Udviklingsfase

Faglig vurdering

Megaton - Hybridpark Nørhede - Hjortmose

MEGATON – HYBRIDPARK NØRHEDE-HJORTMOSE

Infrastruktur

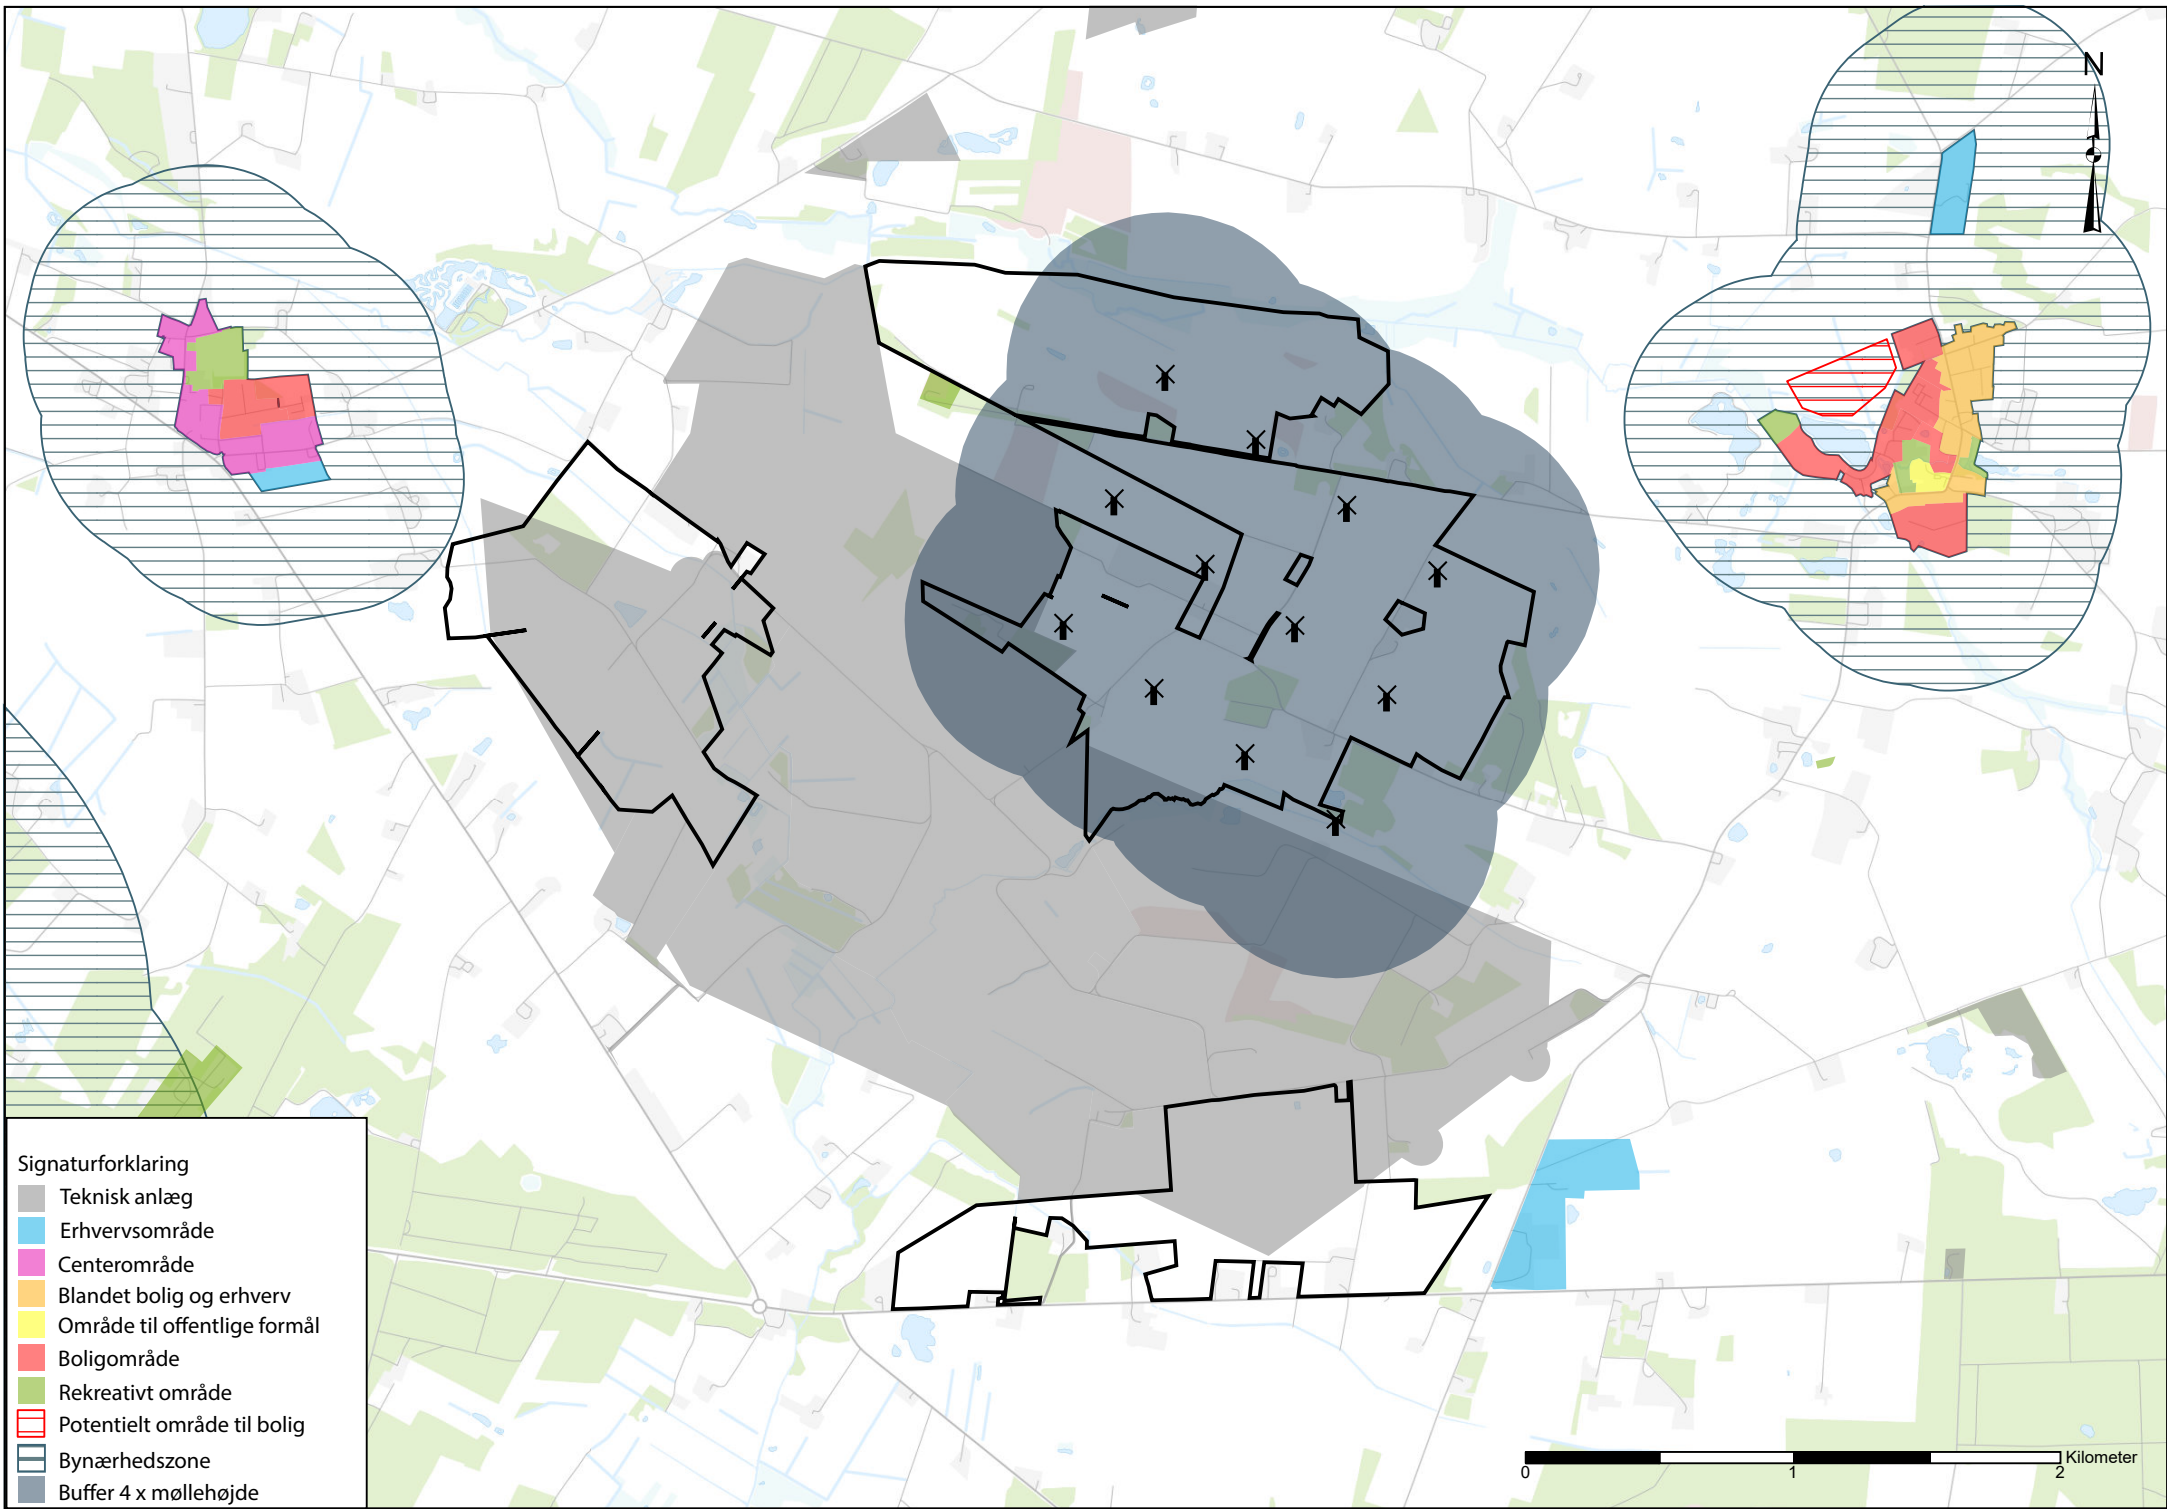
- Det ønskede areal til solceller længst mod syd skal tilpasses, så respektafstanden til eksisterende højspændingsledninger overholdes.
- Udlagt areal til udvidelsen af rute 15 skal respekteres, hvorfor der ikke kan være solceller indenfor arealreservationen.
